## 改善箇所説明図

### 基準不適合発生箇所

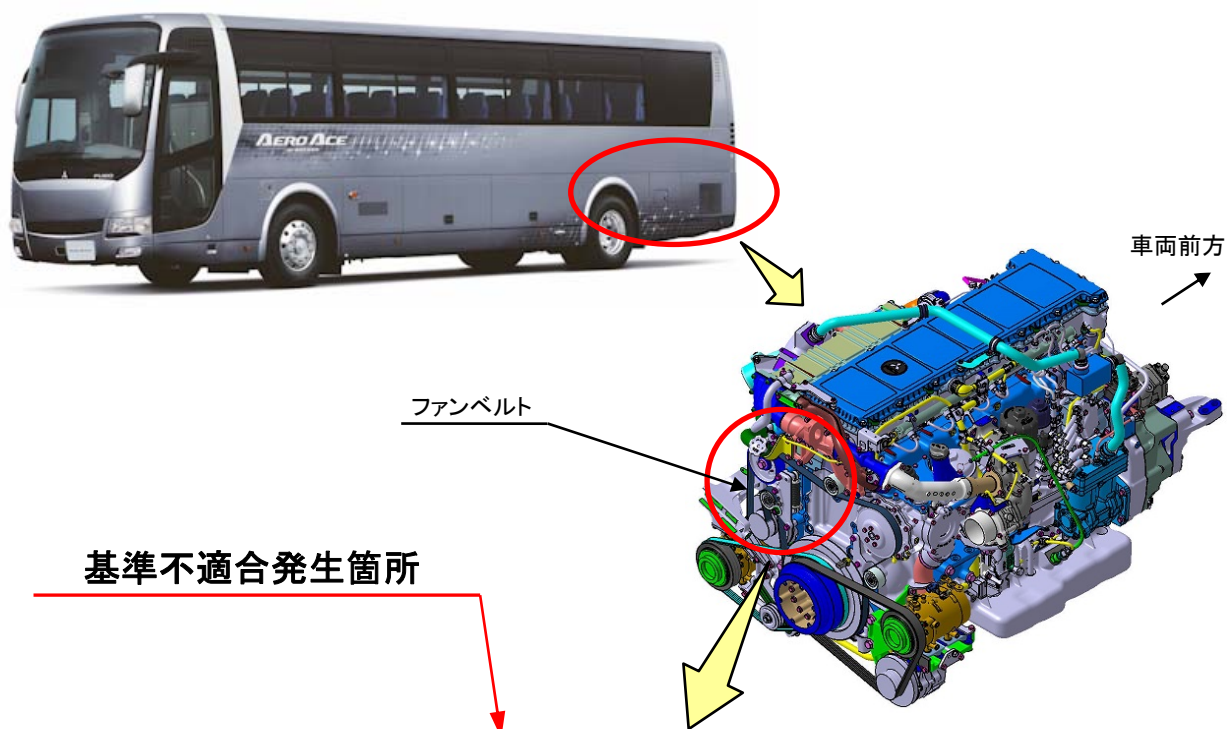
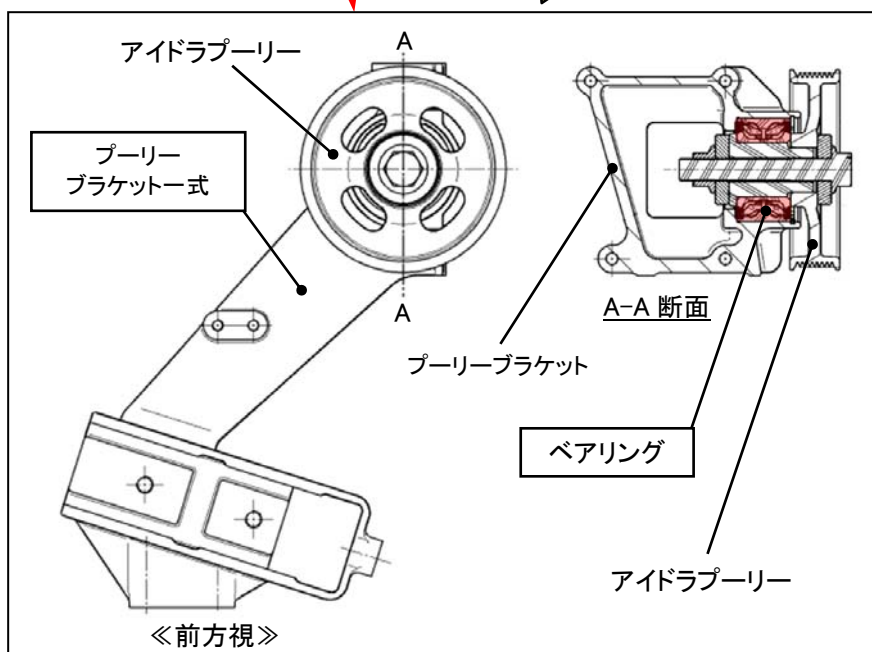
大型バスにおいて、アイドラプーリーの組立（ベアリングの圧入等）が不適切なため、当該プーリーの起動力（抵抗力）が過大なものがある。そのため、そのままの状態で使用を続けると、ベアリングに異音や焼付きが発生し、最悪の場合、ファンベルトが切れてオーバーヒートに至るおそれがある。

全車両、アイドラプーリーのガタと起動力を点検し、規定値を超えているものはベアリングを新品に交換する。なお、ベアリングを新品に交換してもプーリーの起動力が規定値を超えるものは、プーリーブラケット式を新品に交換する。

注：  は交換の対象になる部品を示す。
